改善箇所説明図

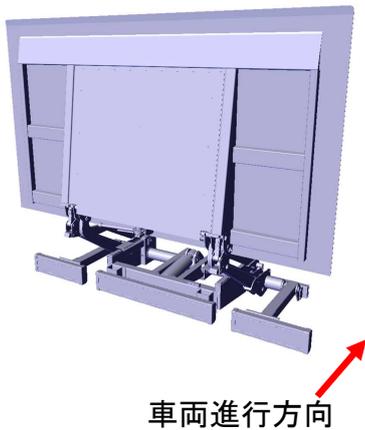
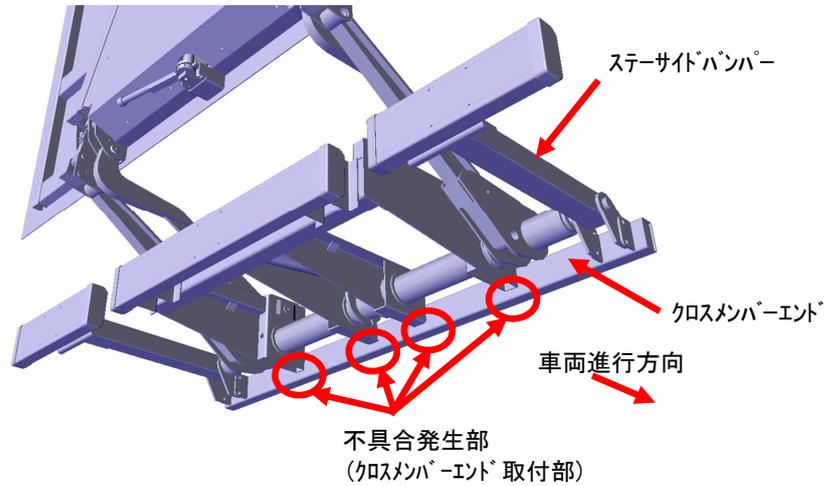
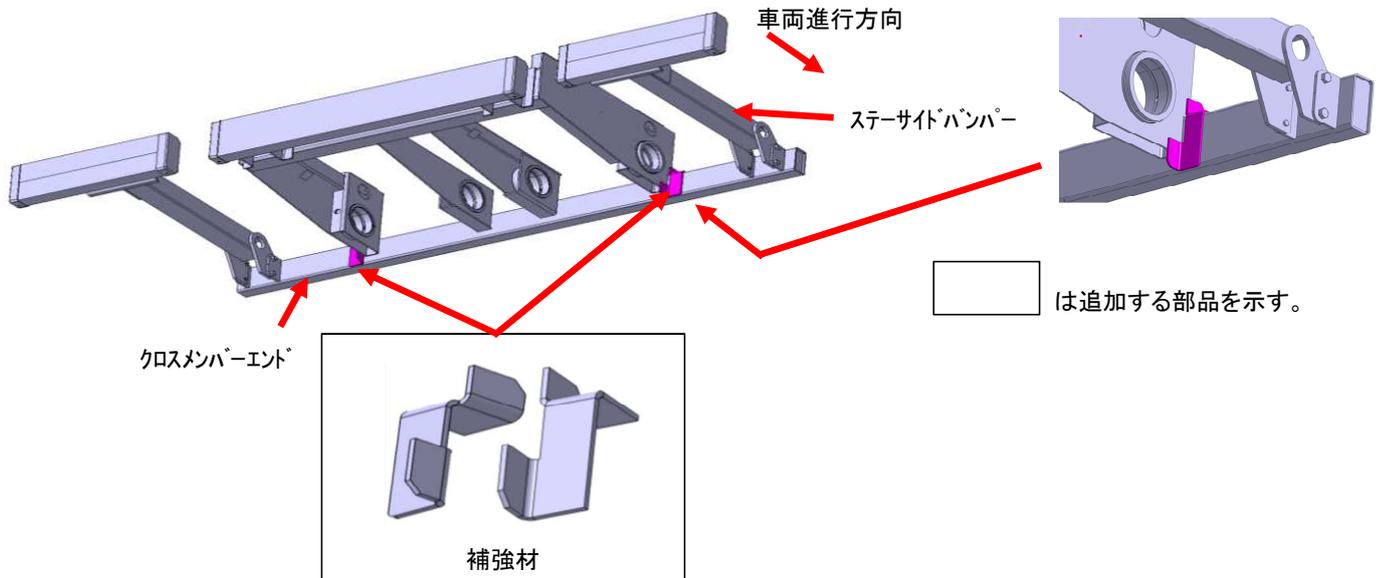
【不具合の内容】

後部突入防止装置において、クロスメンバーエンド取付部の強度が不足しているため、走行振動等により当該取付部に亀裂が生じることがある。そのため、そのままの状態で使用を続けると亀裂が進行し、ステアサイドバンパー部にガタや異音が発生するおそれがある。

【改善措置の内容】

全車両、クロスメンバーエンド取付部に補強材を追加する。なお、当該取付部に亀裂が生じているものは、溶接にて補修する。
